**AVIS RELATIF À LA PROTECTION
CONTRE LES EVENTUELS EFFETS NOCIFS ET NUISANCES
PROVOQUÉS PAR LES RAYONNEMENTS NON IONISANTS
GÉNÉRÉS PAR DES ANTENNES ÉMETTRICES STATIONNAIRES**

Commune : GENAPPE - Exploitant : ORANGE

Référence exploitant : 064W1_3 / 32064W1_3 / 42064W1_3/ 52064W1_3

Rapport n° 4611 / 2023

Figure 1 : Vue en plan des lieux de séjour et des points de contrôle

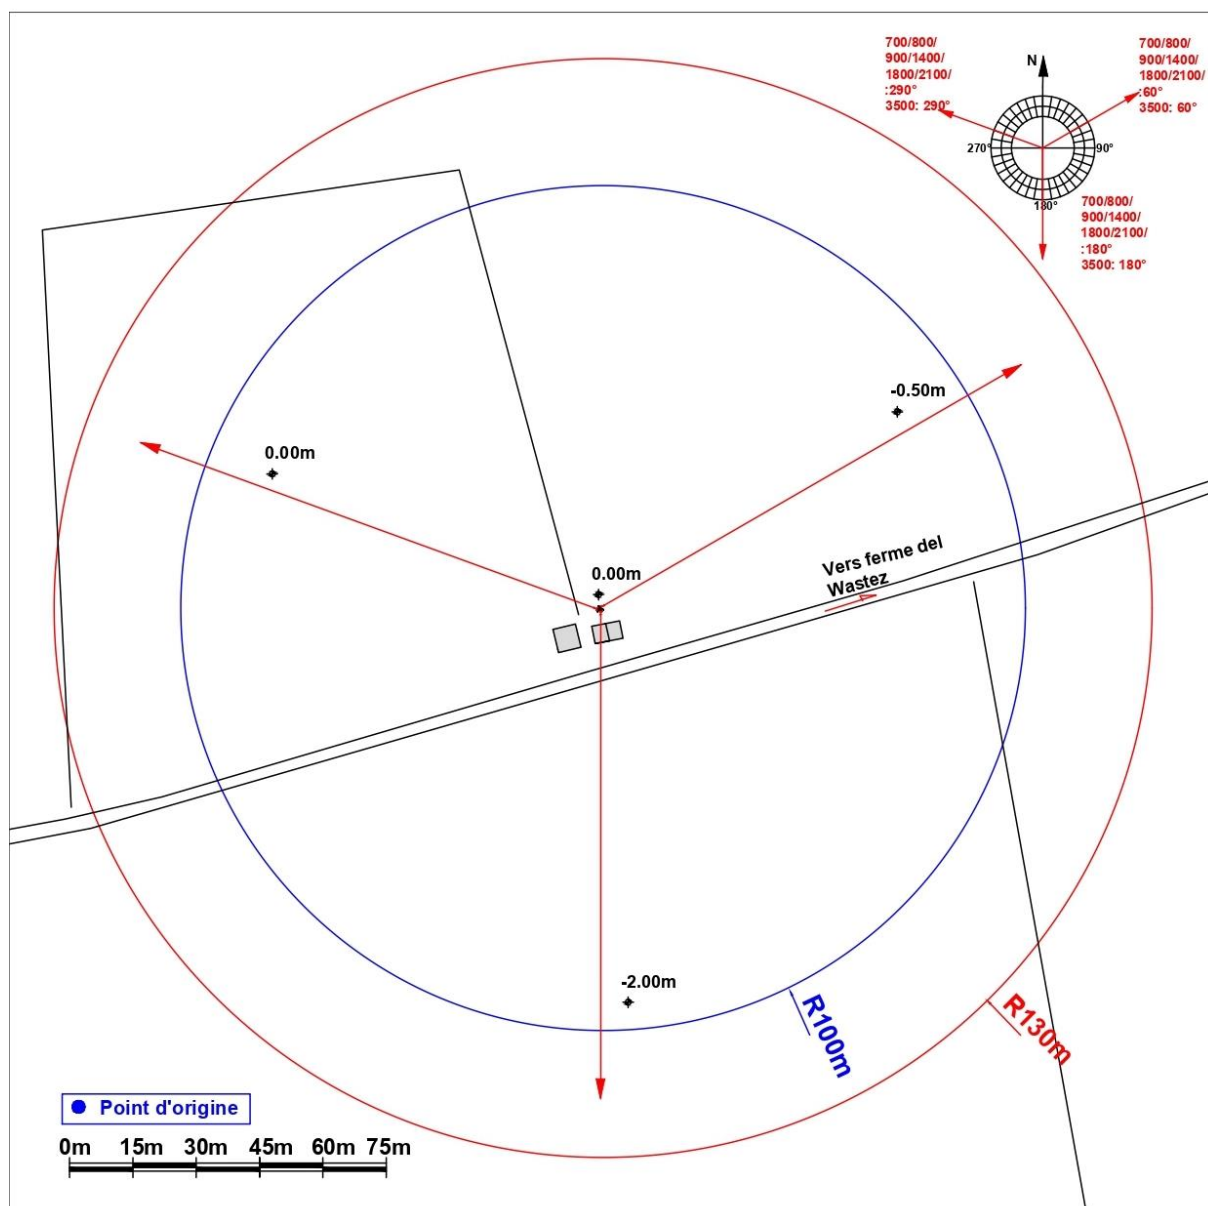
En ce qui concerne les antennes de l'installation mentionnées dans le tableau 1, la distance maximale à laquelle la limite pourrait être atteinte, à l'extérieur, est égale à 71,5 m. S'il n'y a pas de LS à une distance inférieure, les antennes respectent forcément la limite d'immission.

Dans le cas des LS situés à l'intérieur des bâtiments, une atténuation d'obstacle est prise en compte et il en résulte que la distance maximale à laquelle la limite pourrait être atteinte se réduit à 50,6 m.
